# 福島第一原子力発電所事故の検証

～福島第一原子力発電所事故を踏まえた課題・教訓～

防災局原子力安全対策課

令和4年11月

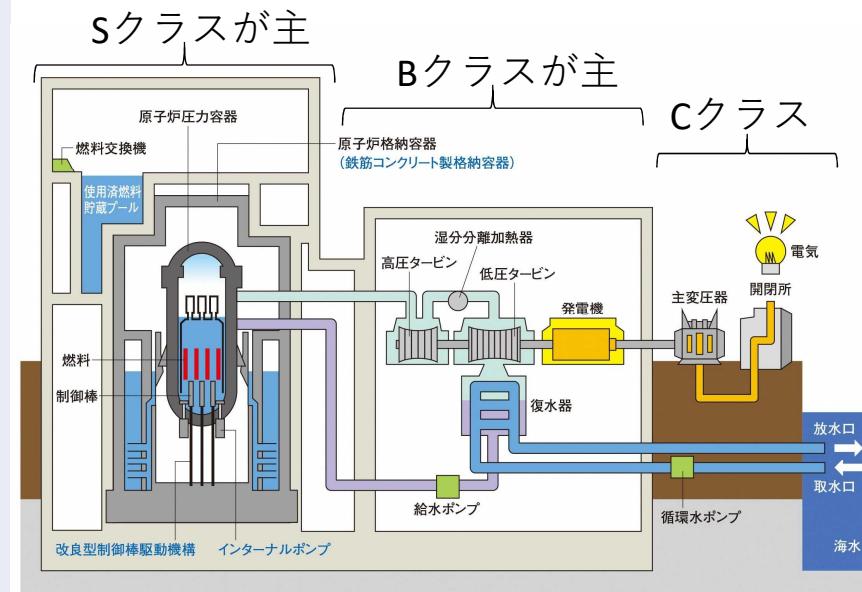
- ✓ **1号機非常用復水器の議論を踏まえた対応**
  - ・ 福島第一原発事故時の地震動は概ね基準地震動を下回ったが、地震動による配管等の損傷の可能性が否定できることから、特に重要配管については基準地震動に対する耐震性について、慎重に確認すること。P(7),(75)

### ✓ 原子炉圧力容器主法兰ジからの漏えい

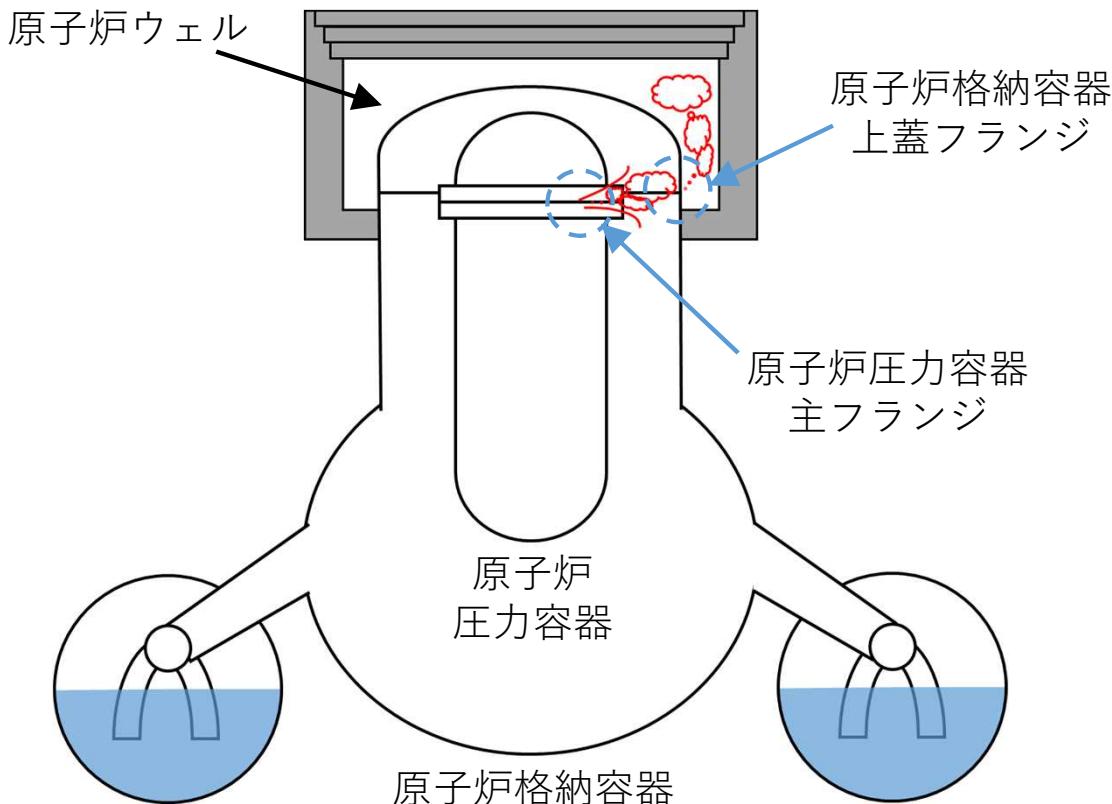
- 原子炉ウェルへの水張りは、原子炉圧力容器主法兰ジから高温高圧のガスが噴出する格納容器直接加熱的事象のような場合にも有用なのか確認する必要がある。P(7),(76-77)

### ✓ 使用済燃料プールのリスク

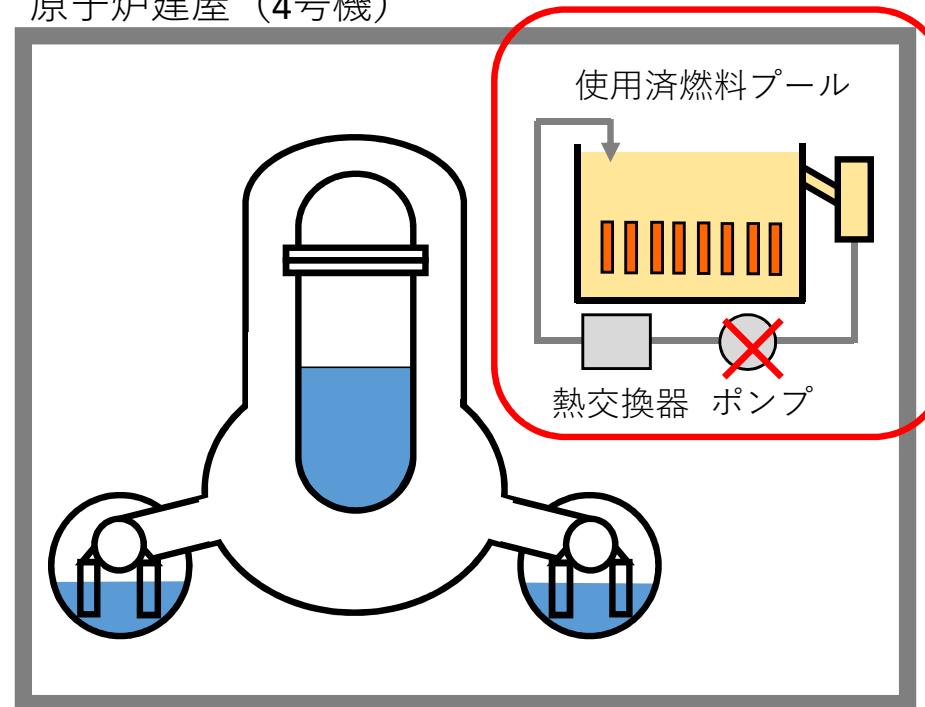
- 不測の事態においても、プール水位を維持する設備、水位を把握できる設備を設けること。P(41),(118)
- 使用済燃料プールのリスクに対応する安全基準を設けること。P(41),(119)

UPZ内のモニタリングポストの配置状況  
○：固定局 ▲：緊急時用MP

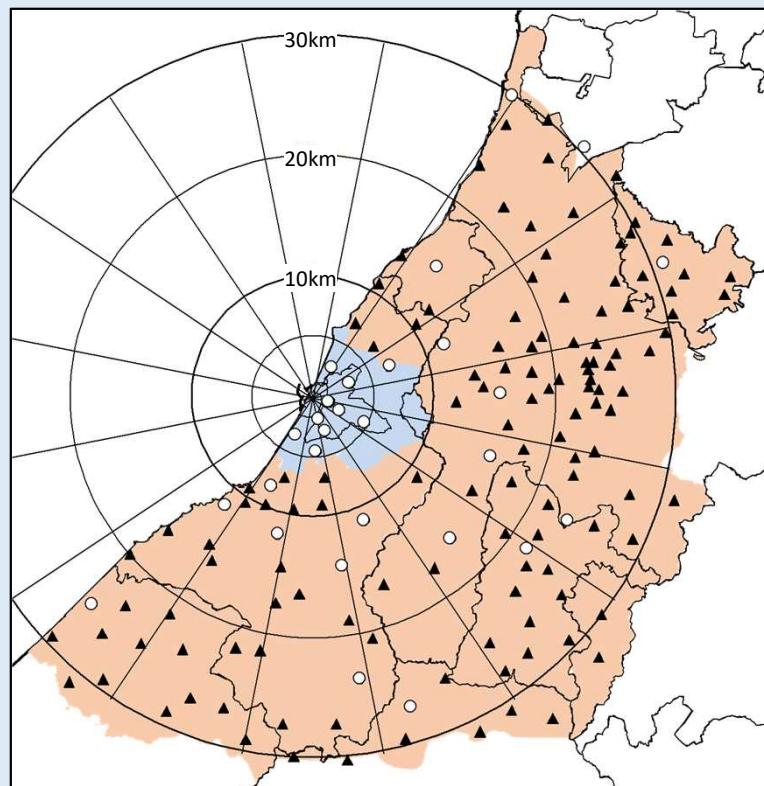
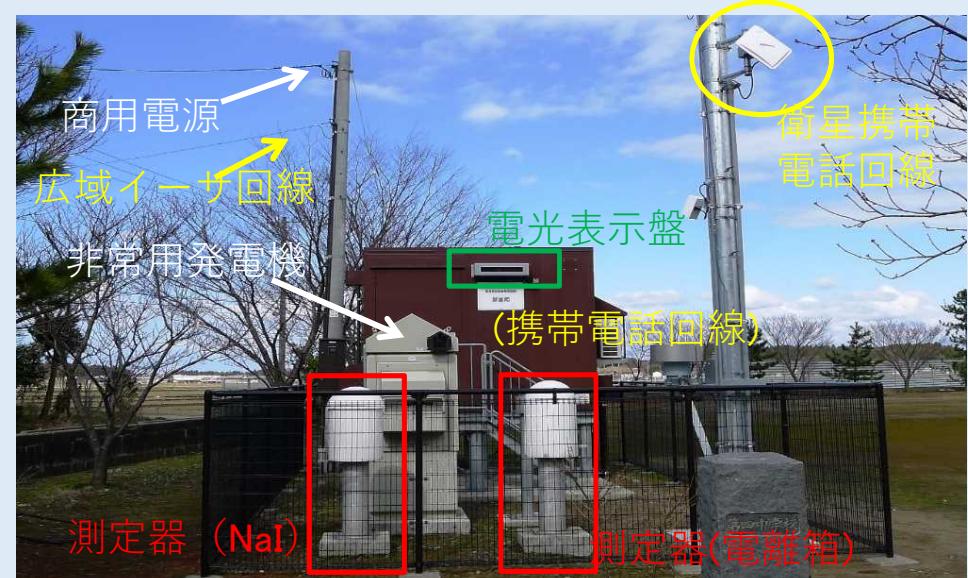
どのような状況下でも、監視可能な設備となるよう改善を図るべき。  
恒設のモニタリング設備増設に加えて、可搬式の設備の準備が必要。

- モニタリングポスト 28局設置
- 緊急時モニタリングポスト 126局設置
- 可搬型モニタリングポスト 23台整備

どのような状況下でもデータ監視や公表に途切れ  
ないように電源、通信回線を多重化

##### 〈原子炉格納容器破損防止対策〉

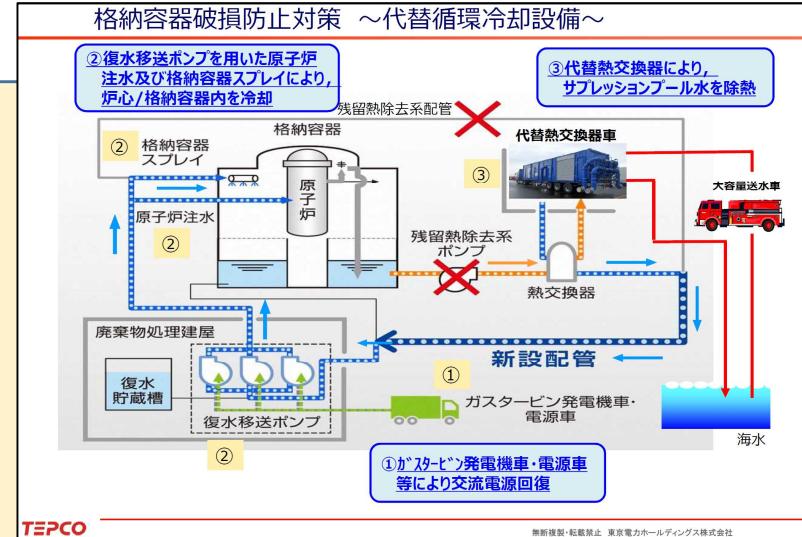
新たに設置した設備では、復水移送ポンプを使用するが、福島第一原子力発電所事故のような状態になっても使えるのか。

福島第一原子力発電所では、電源が喪失したため、復水移送ポンプは使用できなかった。柏崎刈羽原子力発電所では、復水移送ポンプや新設の設備が、津波の影響を受けないよう水密対策を行うとともに、電源強化、耐震性の向上を図っている。
